Modulo per la presentazione delle osservazioni per i piani/programmi/progetti sottoposti a procedimenti di valutazione ambientale di competenza statale

Impianto per la produzione di energia da fonte eolica denominato "Parco eolico Tuscania", sito nel Comune di Tuscania (VT) e relative opere di connessione nei Comuni di Tuscania (VT) e Arlena di Castro (VT)

TESTO DELL' OSSERVAZIONE

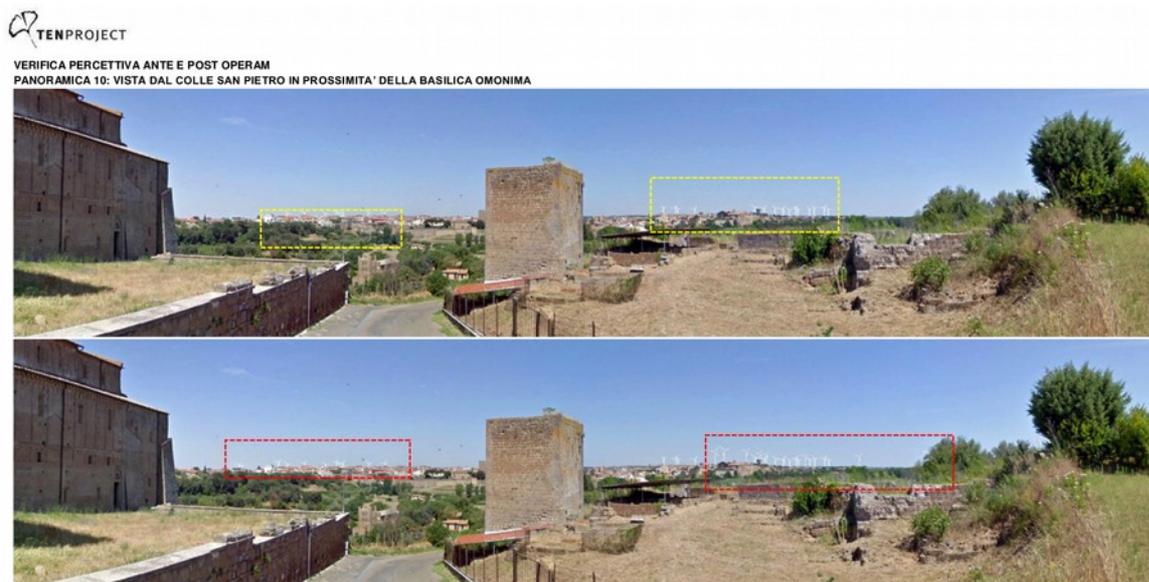
Basta poi vedere questa immagine tratta dal S.I.A. (ammesso e non concesso che sia effettivamente rappresentativa del reale foto-inserimento delle torri) per capire come questo progetto si pone in frontale contrasto con ogni principio di tutela del paesaggio.

Trovo imbarazzante dover spiegare in un paese che fonda - almeno a parole - la sua identità sulla conservazione dei beni culturali, il perché queste torri siano una vera e propria...schifezza!

Per non parlare delle luci di segnalazione che andrebbero a vanificare qualsiasi fruizione notturna dei beni culturali di cui è ricca l'area.
